## 核燃料輸送物設計承認申請書の一部補正について

原子力発第20131号

平成30年5月25日付け、原燃発第18-77号をもって申請（令和元年12月6日付け、  
原子力発第19316号及び令和2年3月10日付け、原子力発第19436号で一部補正）し  
ました核燃料輸送物設計承認申請書について、下記のとおり一部補正をいたします。

別紙記載事項を別紙1～4のとおり補正する。

(ニ)-第A.1図 標準的な輸送物の取扱いの流れ

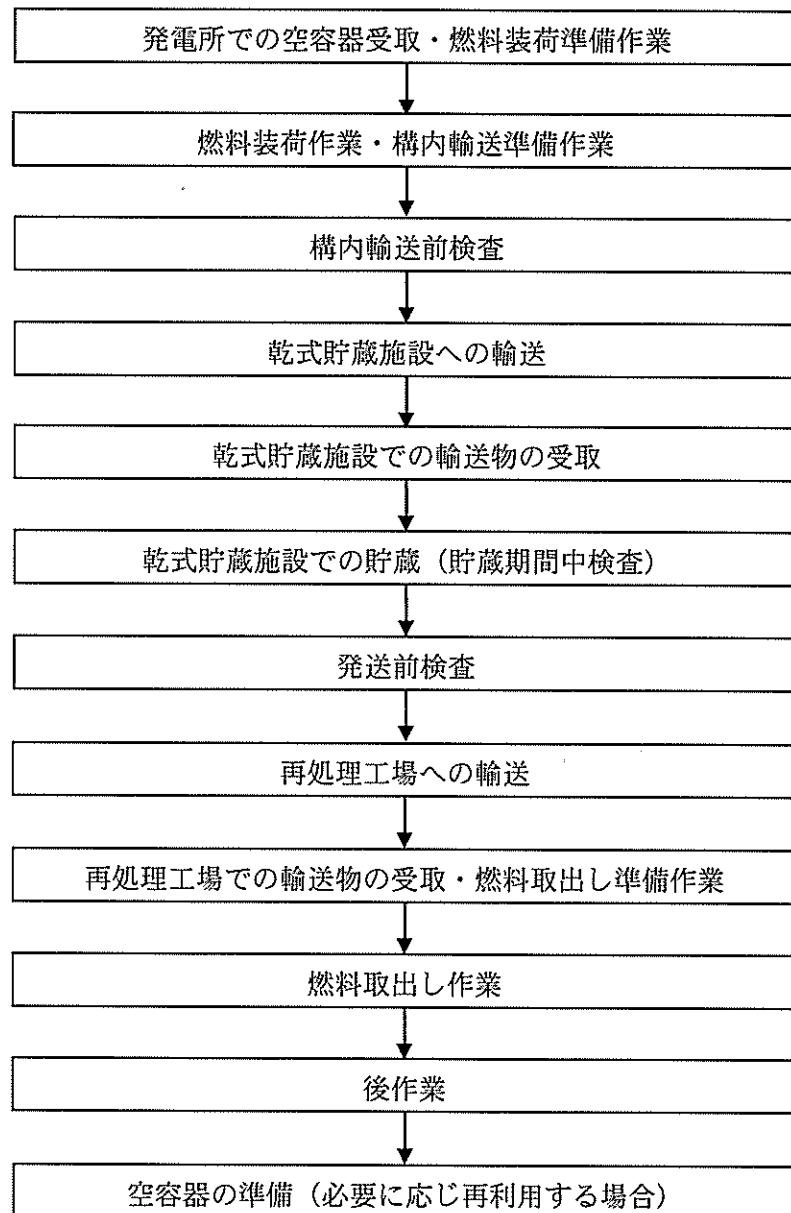
頁	行	補正前	補正後
(ニ)-1～	上 1～	(記載変更)	資料 1 の記載に変更する。
(ニ)-20	下 1

輸送物の標準的な取扱いは、以下の方法により行われる。輸送物の取扱いの流れの例を(二)-第 A. 1 図に示す。
